PROYECTO ESTACIÓN DE SERVICIOS

RESPUESTAS

Primera información aclaratoria solicitada mediante nota DRCC-0100-2023

CONSULTORA YISEL MENDIETA
REGISTRO: DEIA-IRC-079-2020

SISTEMA DE TRATAMIENTO

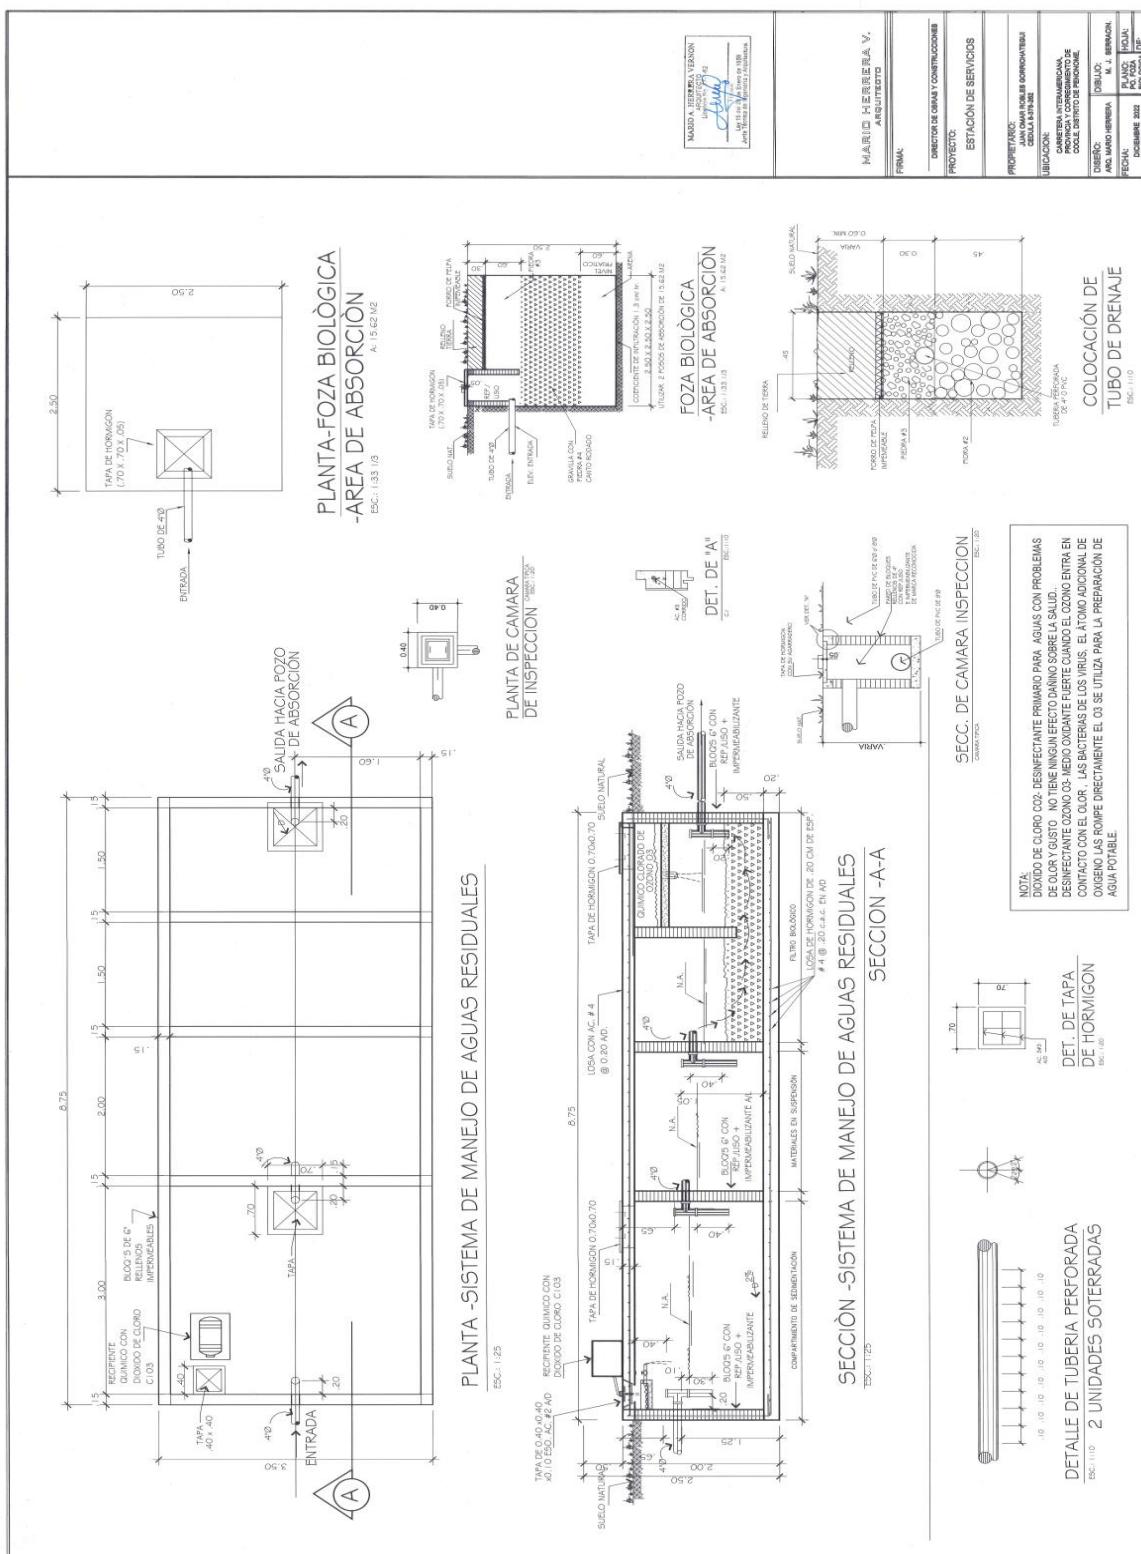
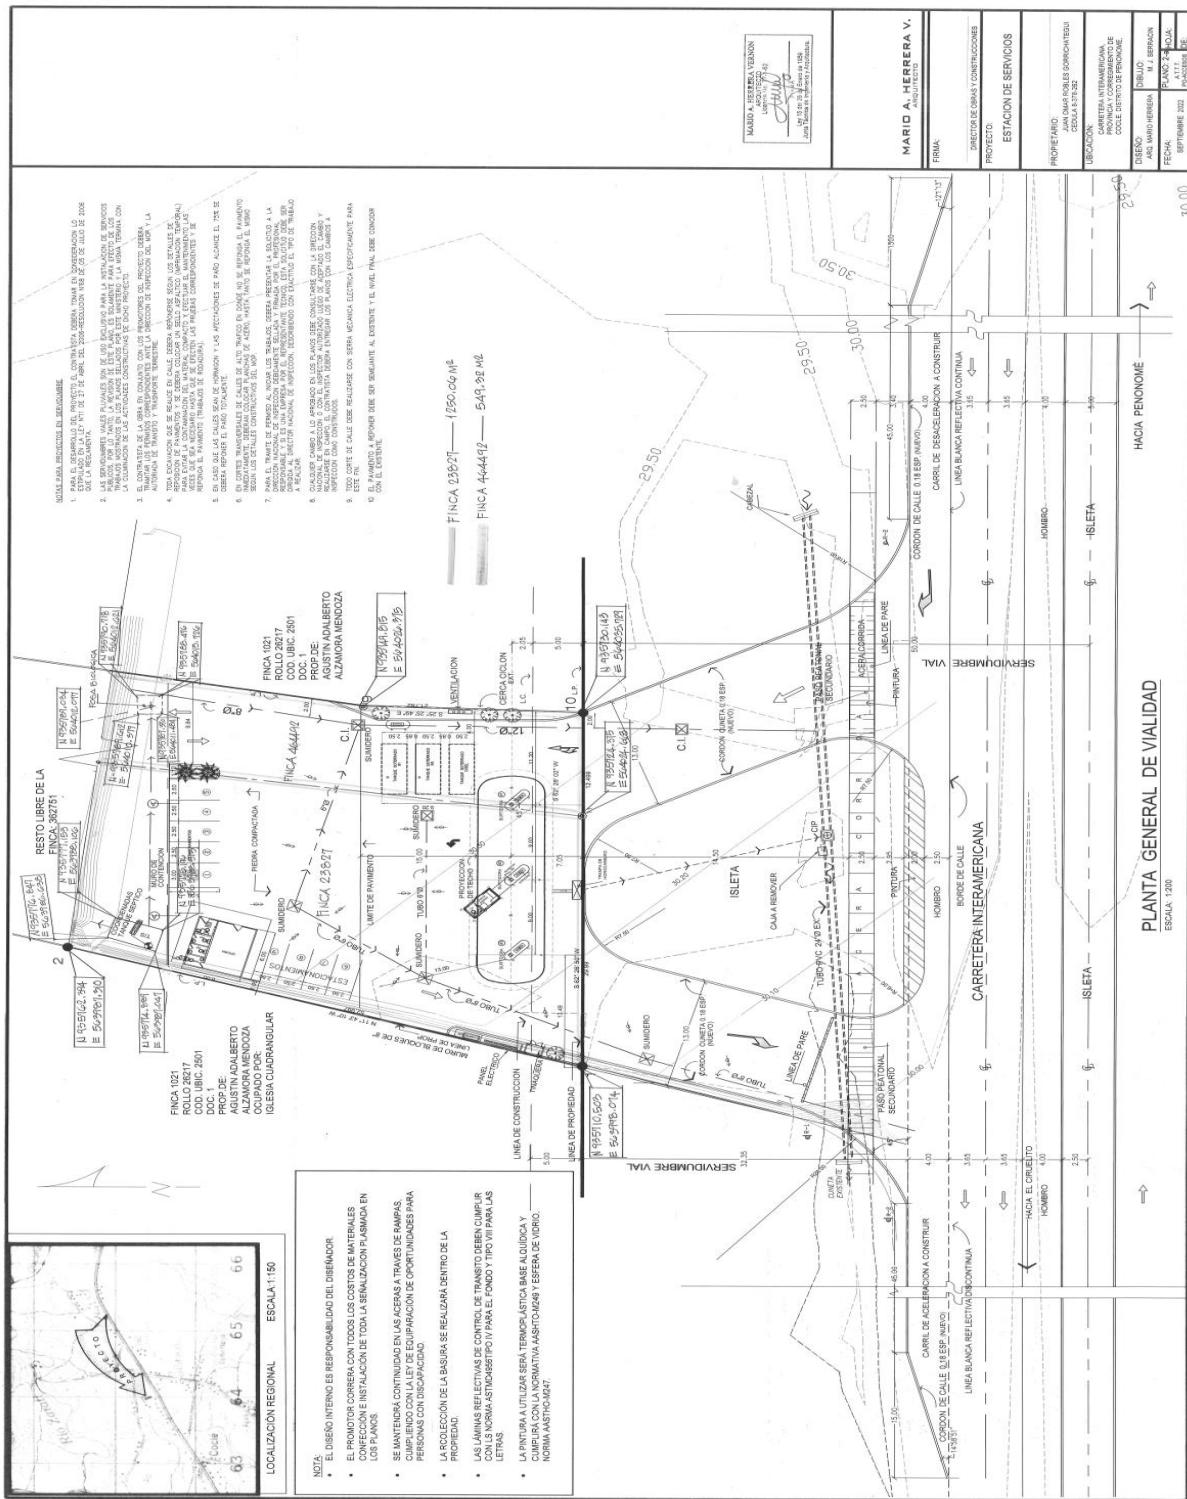
1- De acuerdo a lo presentado en la pagina 26, señala el cumplimiento del Reglamento Técnico GGNTI-COMPANIT 39-2000, descarga de efluentes líquidos directamente a sistemas de recolección de aguas residuales. En la pagina 33 indica que, para el sistema de tratamiento de las aguas residuales a utilizar en la etapa de operación, realizará la interconexión y conexión al sistema de tratamiento que se encuentra construido en el lugar (no describe cual es el sistema existente). En la pagina 35 señala que los desechos líquidos durante la operación del proyecto serán conectados con el sistema de alcantarillado nacional (en el área no existe el servicio de alcantarillado). Por lo que se solicita lo siguiente:

- a- Aclarar cual será el sistema a utilizar para el tratamiento de las aguas residuales en la etapa de operación.**
- b- En caso de ser un tanque séptico, deberá presentar el plano donde se aprecie las especificaciones técnicas del mismo, con firma y sello del profesional idóneo.**
- c- Presentar las coordenadas geográficas en DATUM WGS84, de la ubicación del sistema a utilizar.**

En cuanto al sistema de tratamiento este es soterrado y existente, construido previo para el manejo de las aguas residuales de las actividades que se construyeran en los terrenos, en el mismo según el diseño ocurren dos procesos de forma simultánea: se da una sedimentación de buena parte de los sólidos presentes y una vez en el fondo del tanque son degradados biológicamente por vía anaerobia transformándose en lodos, todo el sistema tiene tres divisiones a igual dimensiones, la primera recibe lodos y aguas, en el segundo luego de proceso pasan las aguas en estado grises y en el tercer compartimiento pasan las aguas ya depuradas para recibir cloración antes de la descarga, la cual se da mediante tubería de PVC hacia la fosa biológica, la cual es un sistema que está a 10 metros de distancia, en un área de 3 metros de ancho por 6 metros de largo a una profundidad de 5 metros, la infiltración se dará a través del filtro biológico compuesto de relleno con material poroso (grava, piedra y arena) por capas y tapado con tierra y grama. La descarga estará por debajo de 2 a 3 metros de profundidad. Ver seguidamente gráficos de los sistemas

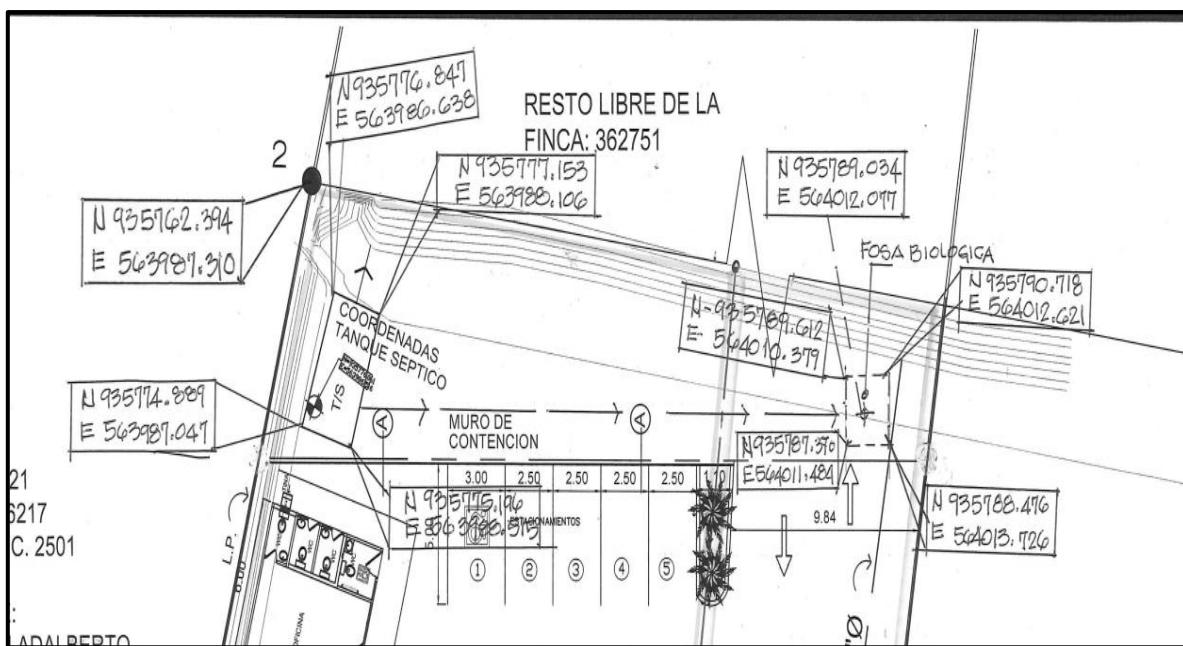
c- Presentar las coordenadas geográficas en DATUM WGS84, de la ubicación del sistema a utilizar.

Coordenadas de sistema de tratamiento / tanque séptico		
Puntos	Norte	Este
1	935774.889	563987.047
2	935776.847	563986.638
3	935777.153	563988.106
4	935775.196	563988.515
Coordenadas de la Fosa Biológica		
1	935787.370	564011.484
2	935769.612	564010.379
3	935790.718	564012.621
4	935788.476	564013.726

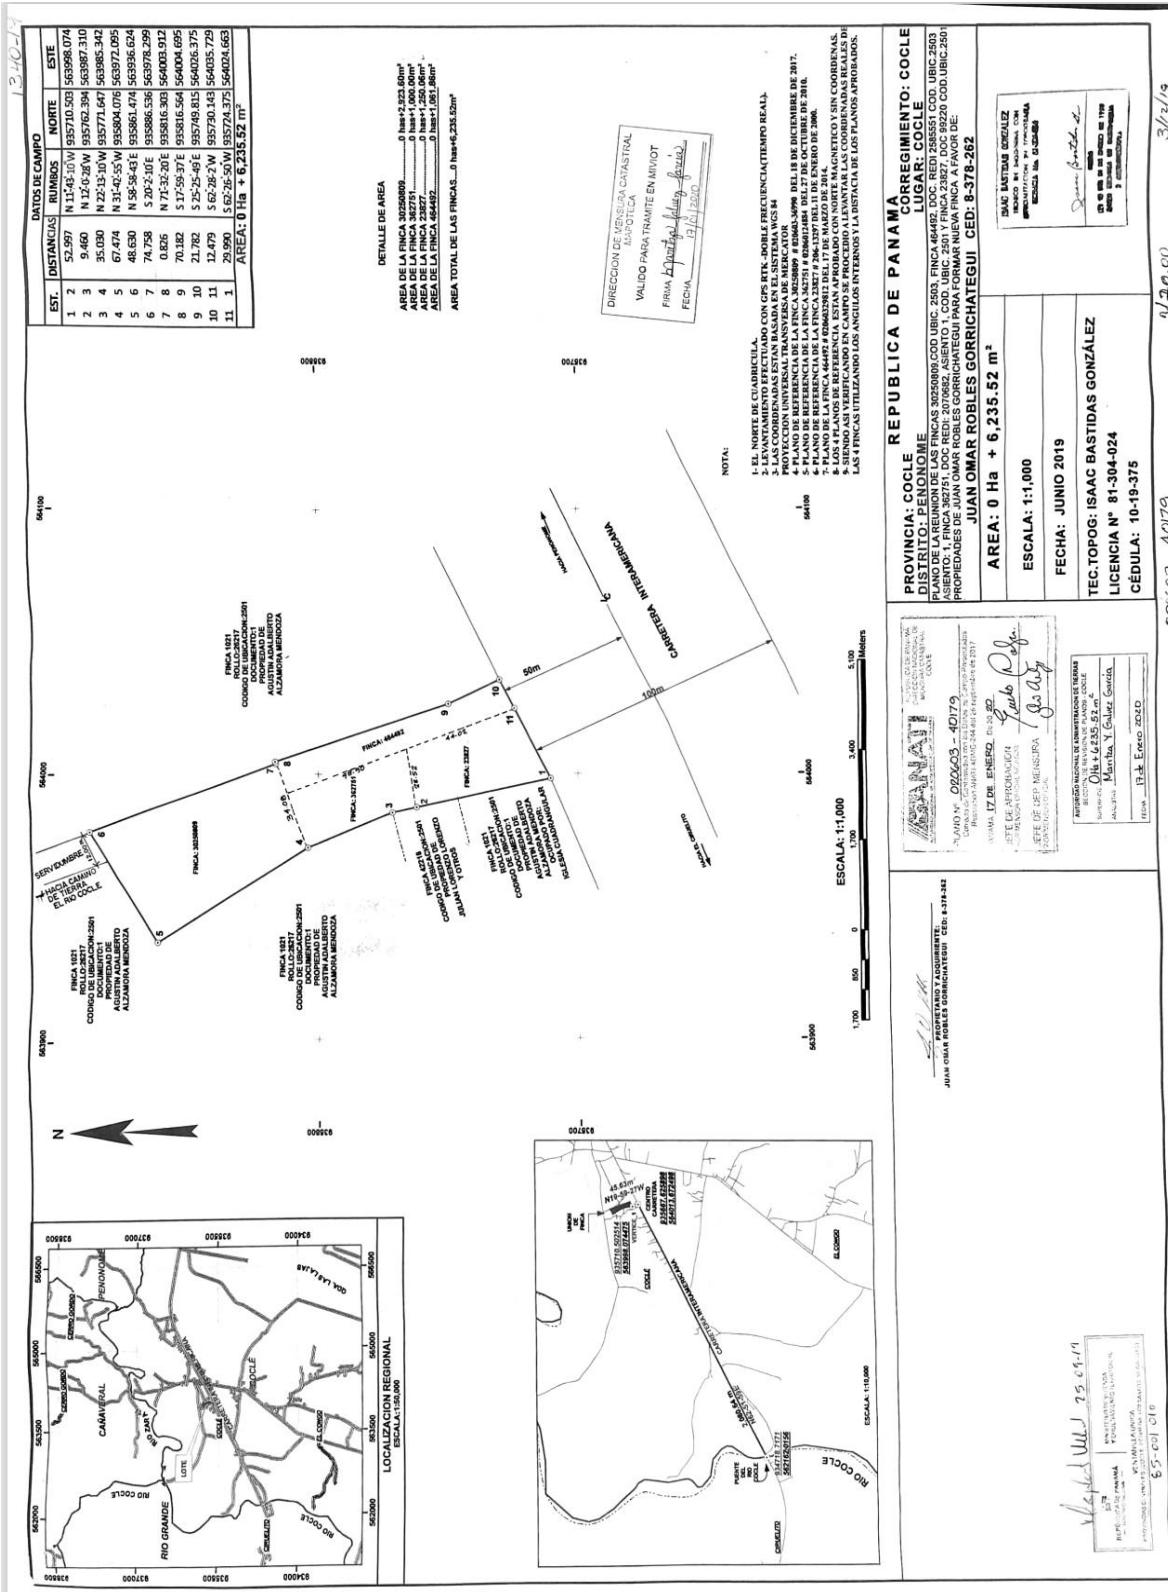
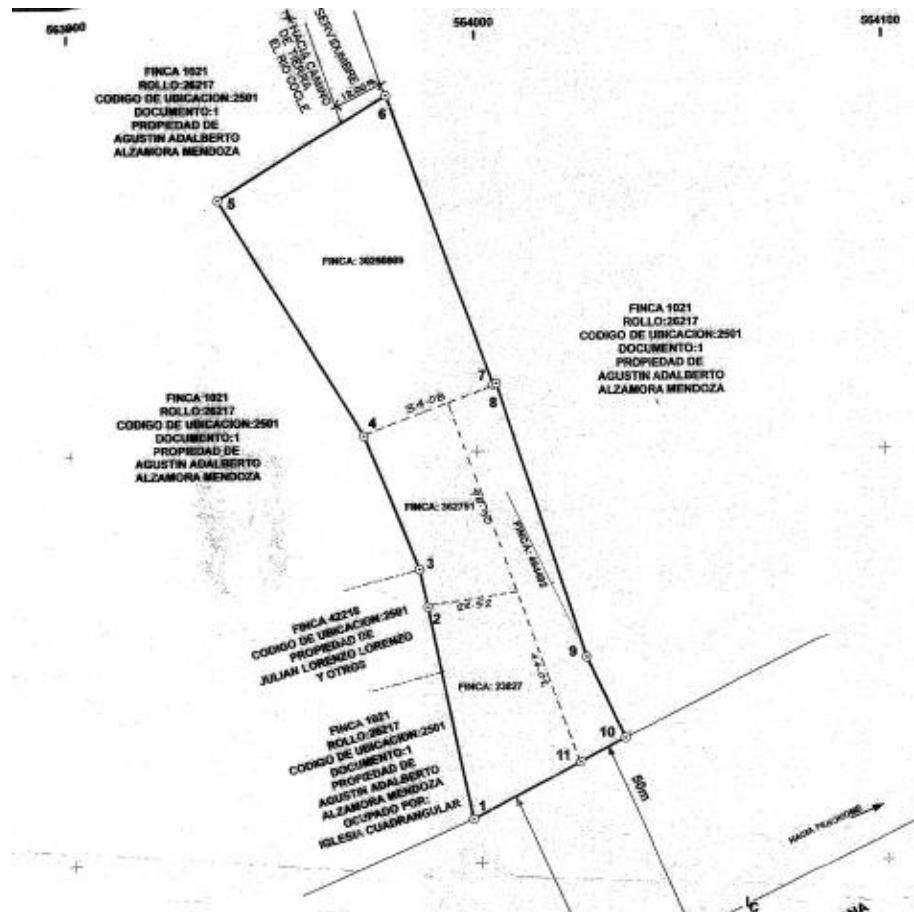
- b. Igualmente presentar las coordenadas (DATUM WGS84) que conforman cada polígono a utilizar de cada una de las fincas. Esto con la finalidad de describir y georreferenciar cual es el área a utilizar de cada una de las fincas.

PTS	NORTE	ESTE
1	935710.503	563998.074
2	935762.394	563987.310
3	935771.647	563985.342
4	935804.076	563972.095
5	935861.474	563936.624
6	935886.536	563978.299
7	935816.303	564003.912
8	935749.815	564026.375
9	935730.143	564035.729
10	935724.375	564024.663
